BRANDTEKNISK RAPPORT VEDR. SVENDBORG KOMMUNE – PLEJECENTER FRØAVLEN

Dato : 11-05-2021
Version : 2
Projektnummer : RE33240-001
Projektadresse : Lerchesvej 3, 5700 Svendborg

En- og to-fløjede sidehængte branddøre

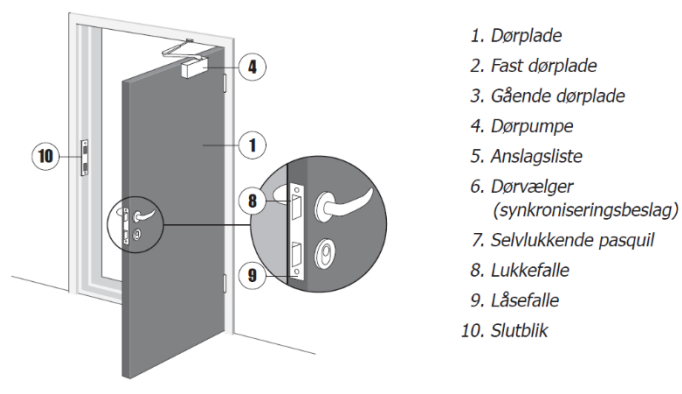
DBI vejledning 26 – Branddøre og brandskydeporte. Branddøre skal udføres med låsekasse med lukkefalle og låsefalle. Se illustrationen herunder.
